ORD .: 1324

MAT .: **GRANEROS:** Artículo 4° LGUC. Artículo 1.4.4. OGUC. Pronunciamento sobre la interpretación de la vialidad estructurante comunal, Av. Nemesio Antúnez, Juan Francisco Fresno, Juan Pablo II, según PRC vigente de Graneros (D.O. 02.07.2016).

Rancagua, 23 AGO 2023

Extracto plano PRCGRA-06106 PRC de Graneros

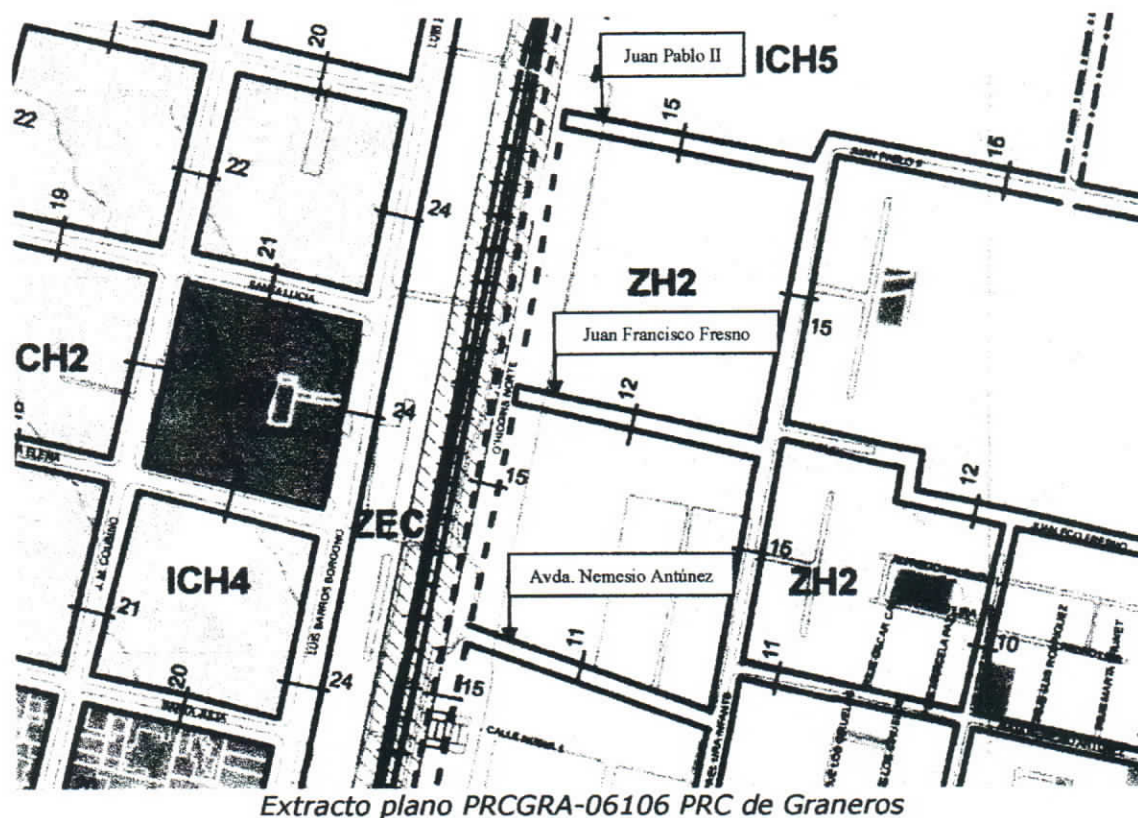
Con respecto al Plano Regulador de la comuna de Graneros, éste reconoce la vialidad existente, y grafica el tramo que **conecta a las vialidades en comento con O´Higgins Norte** de la siguiente manera:

En relación a lo anterior, el plano PRCGRA-06106 del PRC de Graneros, señala que el tramo en cuestión pertenece a una vialidad **existente** con un ancho entre líneas oficiales de **12 metros**.

Sin embargo, de acuerdo a la revisión del Plano de Loteo "Villa Monasterio N°2", cuya presentación a la Dirección de Obras Municipales consta del año 2006, **antecedente preliminar para la elaboración del actual Instrumento de Planificación Territorial**, publicado en el Diario Oficial con fecha 2 de Julio de 2016, donde se da cuenta que el perfil informado en el denominado pasaje Santa Catalina, correspondiente a Juan Francisco Fresno (según PRC) tiene un perfil de **11 metros entre líneas oficiales**.

Lo anterior es coincidente con la realidad física, mediante visita técnica, se corrobora que la distancia entre líneas oficiales corresponde a **11 metros**.

A mayor abundamiento, el plano PRCGRA-06106 del PRC de Graneros, señala que el tramo consultado corresponde a una vialidad **existente** con un ancho entre líneas oficiales de 15 metros.

No obstante, lo anterior, de acuerdo a la revisión del Plano de Loteo "Villa Monasterio N°2", presentado a la DOM el año 2006, **antecedente preliminar para la elaboración del actual Instrumento de Planificación Territorial**, publicado en el Diario Oficial con fecha 2 de Julio de 2016, donde se da cuenta que el perfil informado en el denominado en el plano de loteo como pasaje **San Francisco de Asís**, correspondiente a Juan Pablo II (según PRC) grafica un perfil de **11 metros** entre líneas oficiales.

Esta situación expuesta en el plano de loteo concuerda con la realidad física, siendo la medida corroborada en visita técnica, donde la distancia entre líneas oficiales corresponde a 11 metros.

Ahora bien y en armonía con la vialidad existente considerada para la elaboración del PRC de Graneros y las clasificaciones de las vías en la O.G.U.C. en sus artículos 2.3.1 y 2.3.2, para la vialidad **Juan Francisco Fresno en el tramo "15 m al poniente de Proyección calle Camilo Mori a O´Higgins Norte"** se debe considerar un perfil de **11 metros entre líneas oficiales, asimilándose a una vía local**.

Agregando a lo anterior y en conformidad con la vialidad existente que se tuvo a la vista en la elaboración del PRC de Graneros y las clasificaciones viales mencionadas en los artículos 2.3.1 y 2.3.2 de la O.G.U.C., para **Juan Pablo II en el tramo "Calle Proyectada 2 a O´Higgins Norte"** se debe considerar un perfil de **11 metros entre líneas oficiales, asimilándose a una vía local.**

Finalmente, cabe señalar que para las **3 vialidades interpretadas deben ser consideradas con los anchos entre líneas oficiales previamente señalados, todas ellas, hasta la intersección con la vialidad proyectada O´Higgins Norte**, según se describe en el descriptor vial de la Ordenanza del PRC.
